鬼怒川大水害国家賠償請求訴訟に関する意見書

2021年9月20日

石崎 勝 義

図4 (2) 鬼怒川下流部「左岸堤防高—計画高水位」

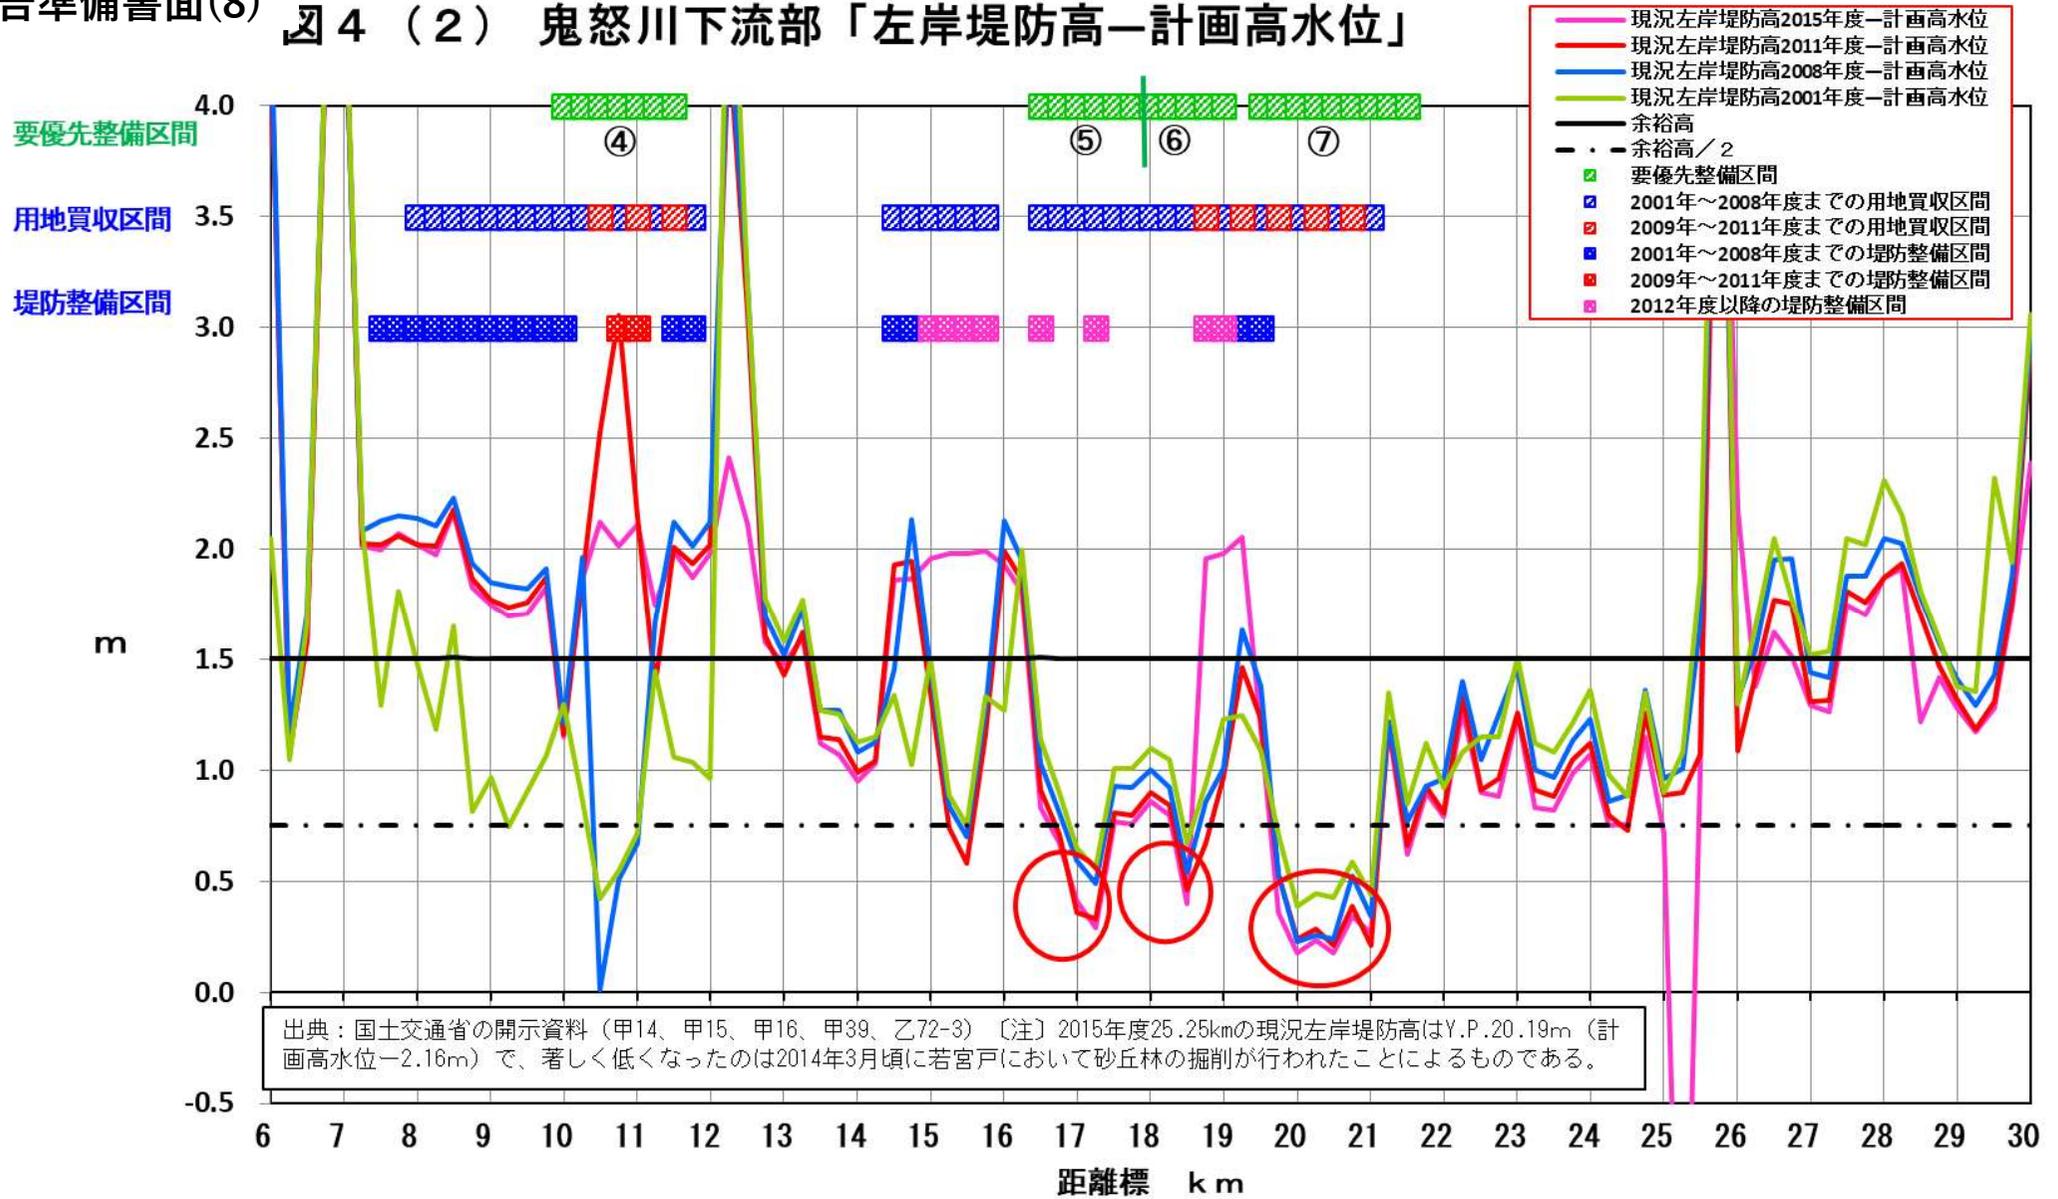
図4には、2012年度以降の用地買収区間と堤防整備区間が加筆され、2015年の堤防測量結果に基づく現況の余裕高が加筆されています。これらも、すべて、国が開

原告は、左岸⑦19.5～21.5km は、現況余裕高が最も小さく、最も堤防整備が優先されるべき区間であり、用地買収も 2011 年度までには終了していたにもかかわらず、この部分の堤防整備を行わず、他の箇所（右岸 13km～14.5km 及び右岸 15km～16.5km など）の堤防整備を行ったのは、堤防整備の計画及びその実施が格別不合理だと主張していますが、これも、原告の主張に同意します。

図6 鬼怒川左岸18.5~21.2km付近の堤防高 (訴状図11の再掲)

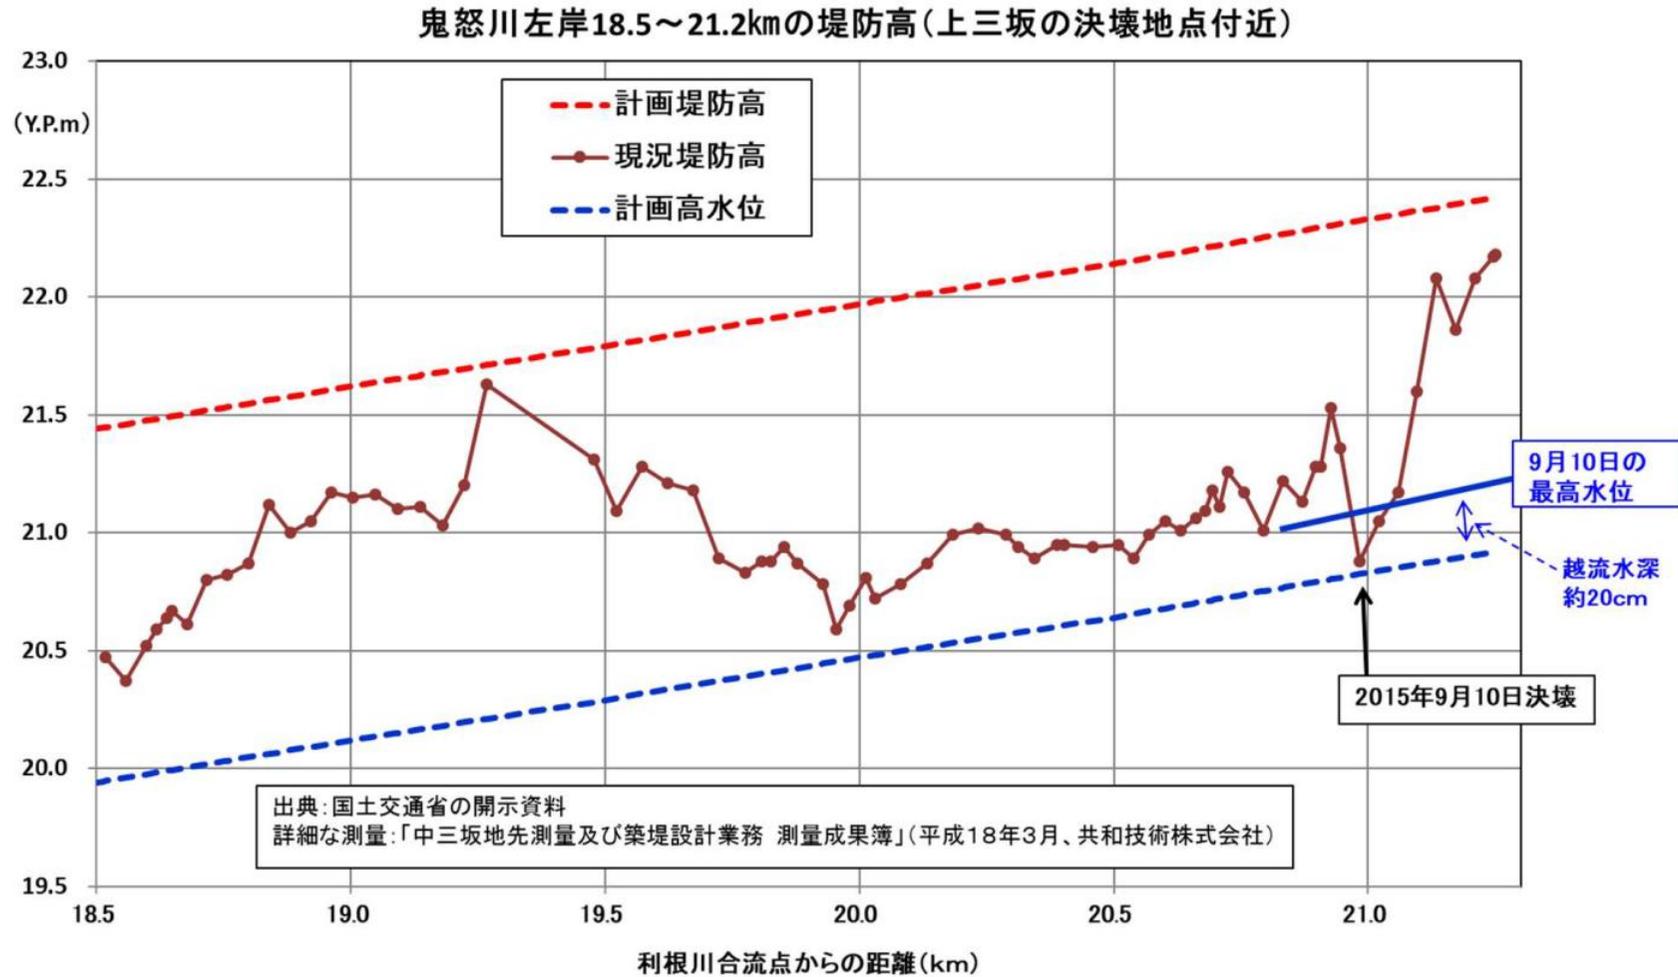
さらに、18.5km付近～21.5km付近では、2005年度に詳細な測量が実施されており、これによれば、距離標で約20.98kmでは、現況堤防高はY.P. 20.88mで、計画高水位は、Y.P. 20.824mで、その差はわずか6cm（0.06m）しかなく、余裕高が殆どないことが分っていたようです（甲34号証の11頁の測点No.112、図6）。

この点からも、同区間の整備が優先されるべきであったとの原告の主張は、ますますもつともだと思えます。

図7 鬼怒川左岸21km付近の堤防高と水位

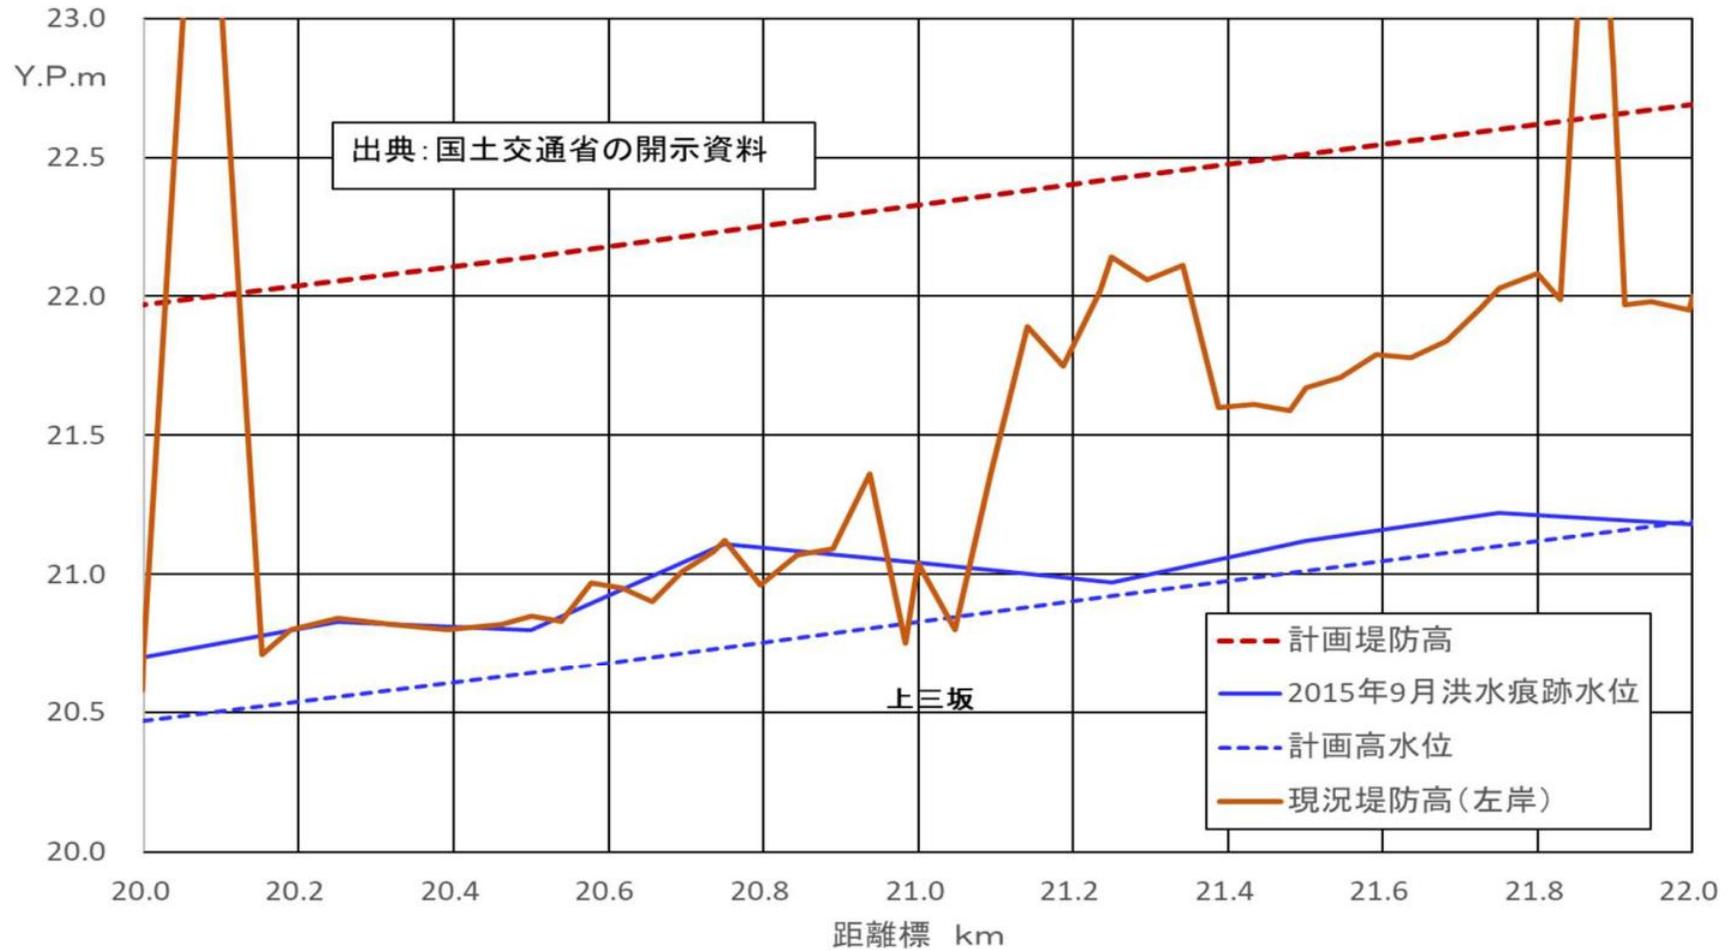
ここで、原告は、より詳細な 2011 年の測量結果を分析して（甲 32）、左岸 21 km 付近で、現況堤防高が計画高水位をすでに下回っている箇所が、約 20.98 km（Y. P. 20.75m）と約 21.04 km（Y. P. 20.80m）の 2 か所あったことを突き止めています（図 7）。

（なお、原告準備書面（8）28 頁では、「21.47 km（Y. P. 20.80m）」となっていますが、甲 32 や図 7 からして、21.04 km（Y. P. 20.80m）の誤記だと思います）。

現況堤防高が計画高水位を下回っている箇所は、鬼怒川下流ではほかにはありません。このことは、同箇所については、最優先で堤防整備を行わなければならないことを意味しています。

図9 鬼怒川21km地点の左岸堤防の横断図(2011年)(甲40号証、甲15号証、甲33号証から作成)

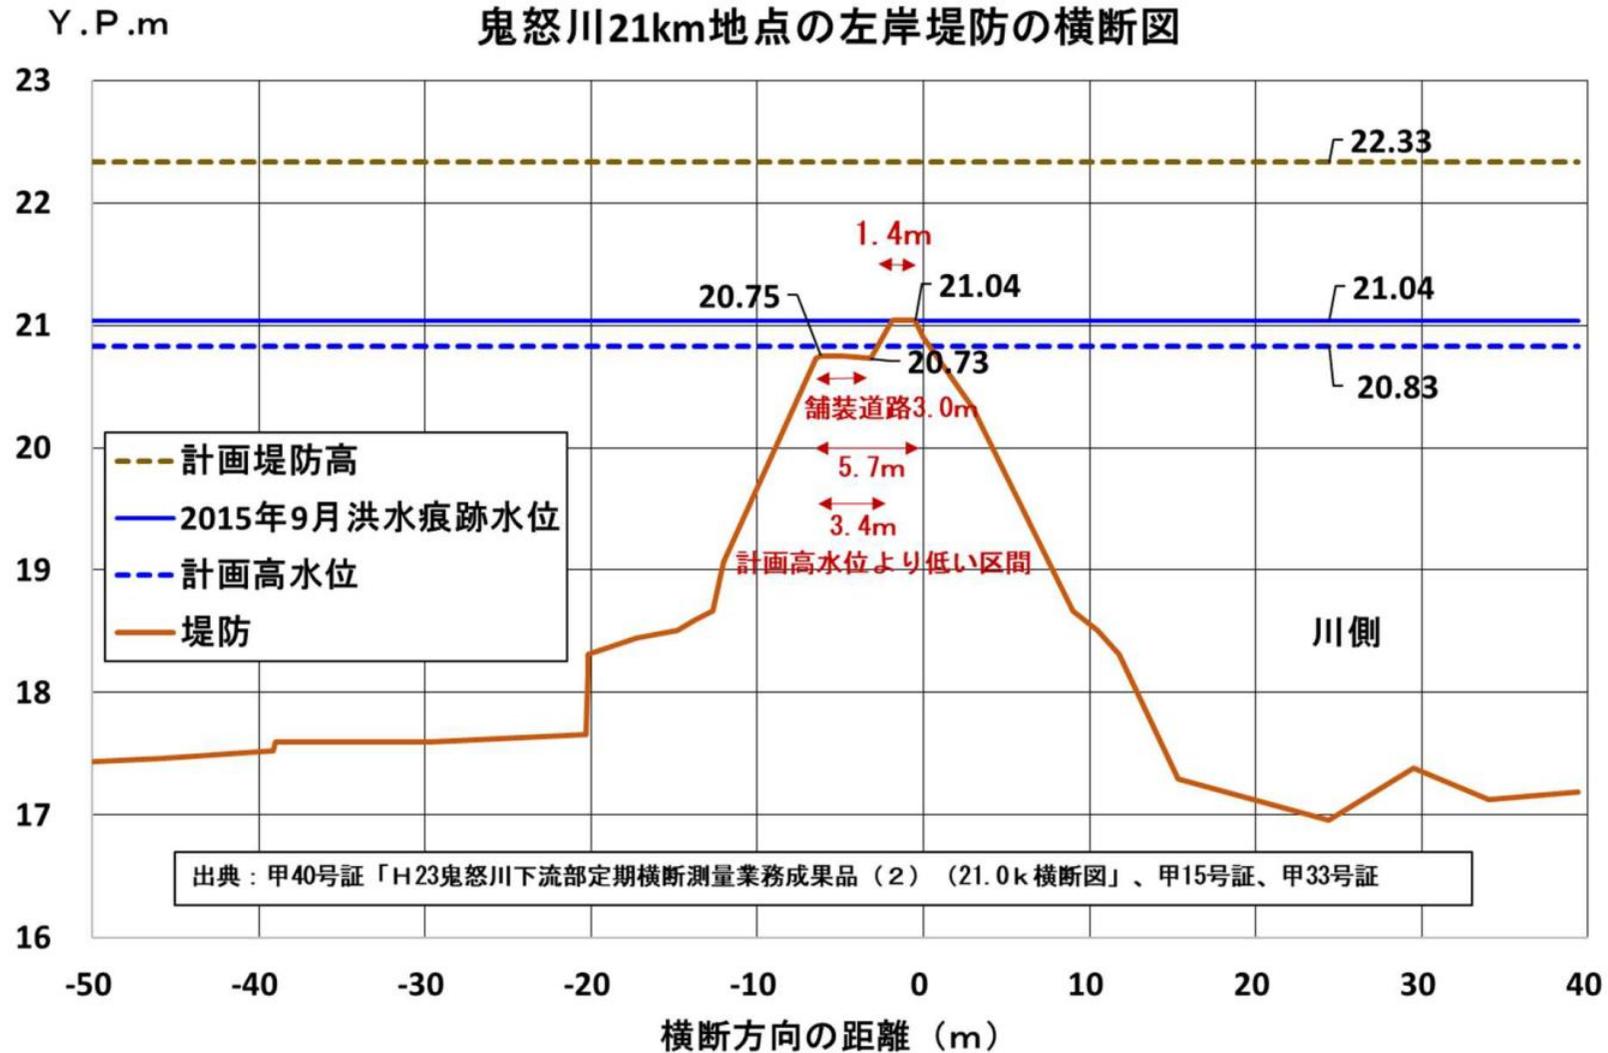
原告は、加えて、左岸 21 km 付近の堤防は、堤防天端の高さが均一ではなく、横断方向に低くなっていると指摘しています（図 9）。これらも、すべて、国が開示したデータですから、国にも異論はないはずです。

結局、左岸 21 km 付近の現況堤防高は、連続的に計画高水位を下回っていました。現に、2015 年の本件洪水で、この部分から越水してしまいましたが、これは、当然のことでした。

図 1 1 スライドダウン堤防高の説明図

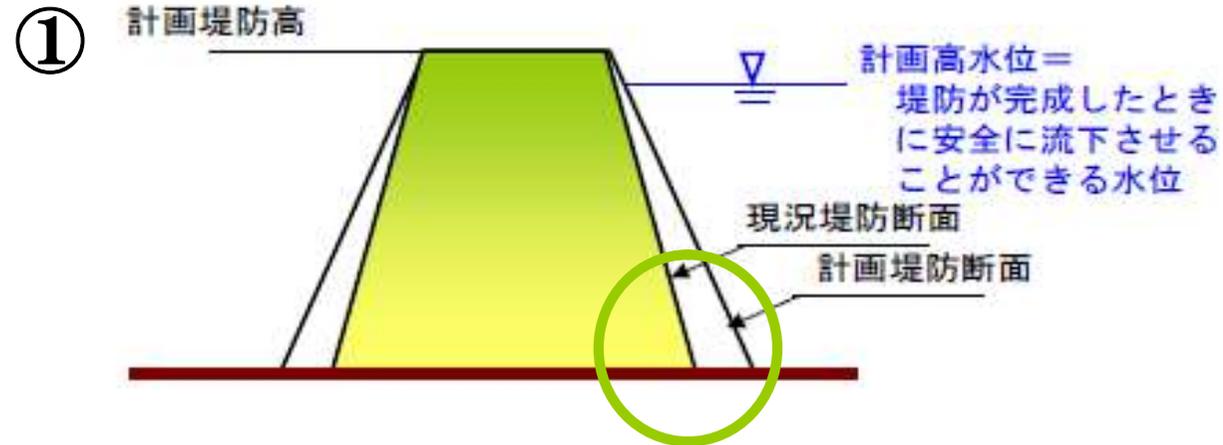
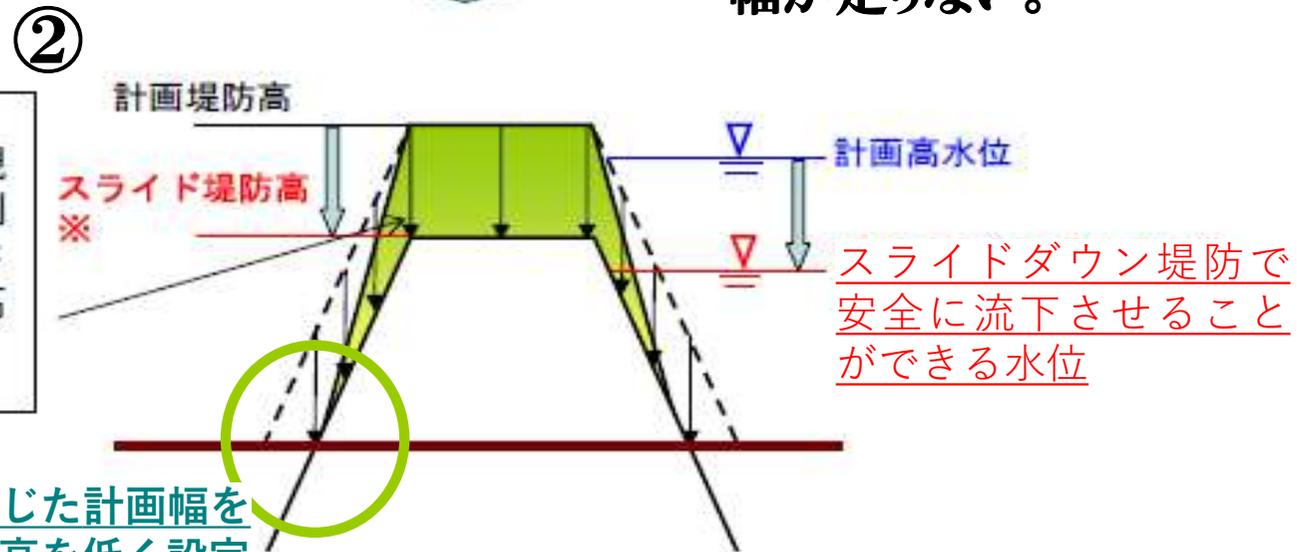
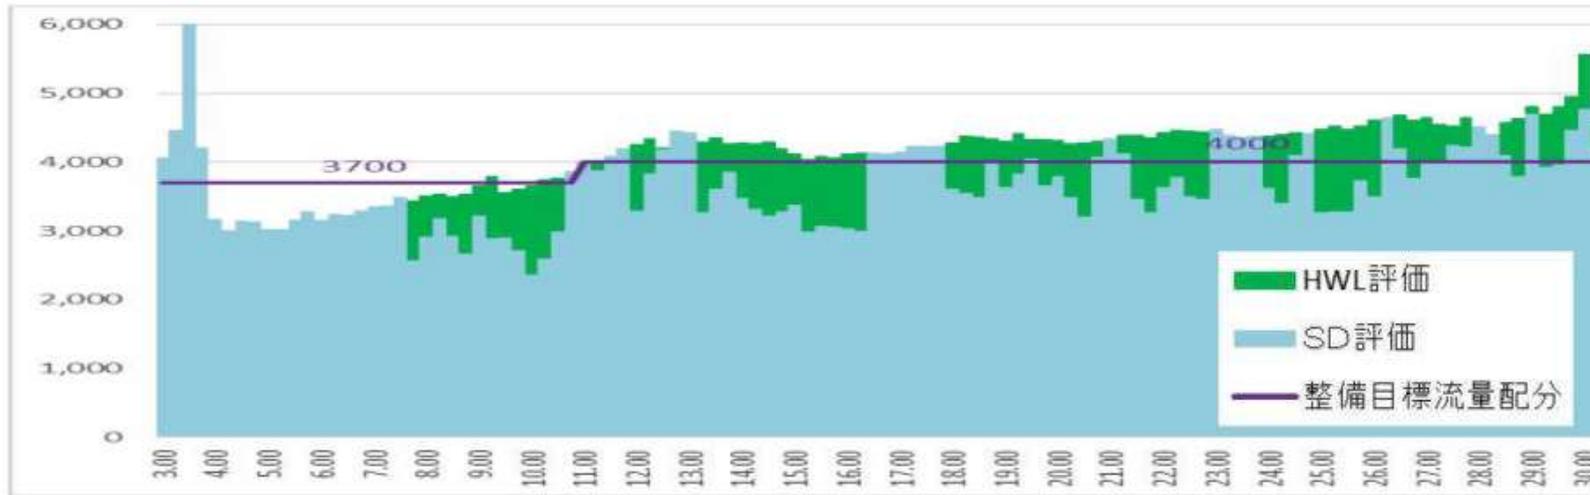
(2) スライドダウン堤防高とは、現況堤防の幅が計画堤防の幅に達していない場合に現況堤防の有効高さを評価する方法です。スライドダウン堤防高を図示したものは、原告準備書面（8）図 11 のとおりです。図 11 の①では、現況堤防断

面と計画堤防断面を重ねてみて、現況堤防の幅に不足があることが分ります。そこで、②では、計画堤防断面を現況堤防断面の内側に収まるまで天端高が下げられています。このような手法で、現況堤防断面の天端高を仮想的に切り下げた評価がスライドダウン堤防高です。

図 1 4

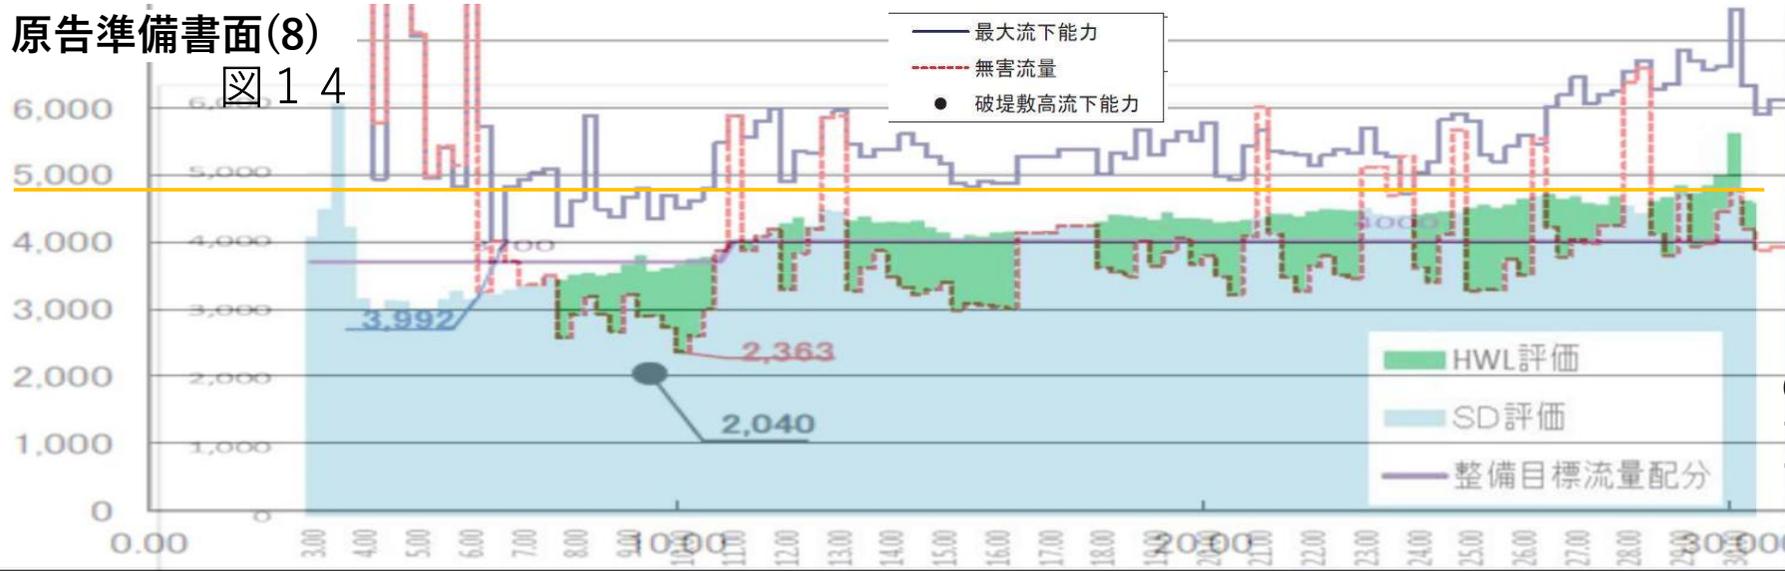
- (5) 原告準備書面（8）の図14（右岸）及び図17（左岸）の上の図は、平成23年年度事業評価の鬼怒川流下能力図（水色がスライドダウン）と、「最大流下能力」（青実線、現状堤防高さに基づく）を重ね合わせています。

「最大流下能力」が実際に洪水の堤防越水が生じる直前の流下能力であるのに対して、スライドダウン評価による流下能力は、洪水の堤防越水が生じることが絶対のないもので、著しく過少評価であり、場所によっては、毎秒2000トン以上もの過少評価となっています。

以上のとおり、スライドダウン評価流下能力は、堤防の高さに係わる流下能力についての安全度の評価にも役に立たないものであり、堤防整備（築堤）事業において、堤防整備の時期・順序を判断するのには使えません。
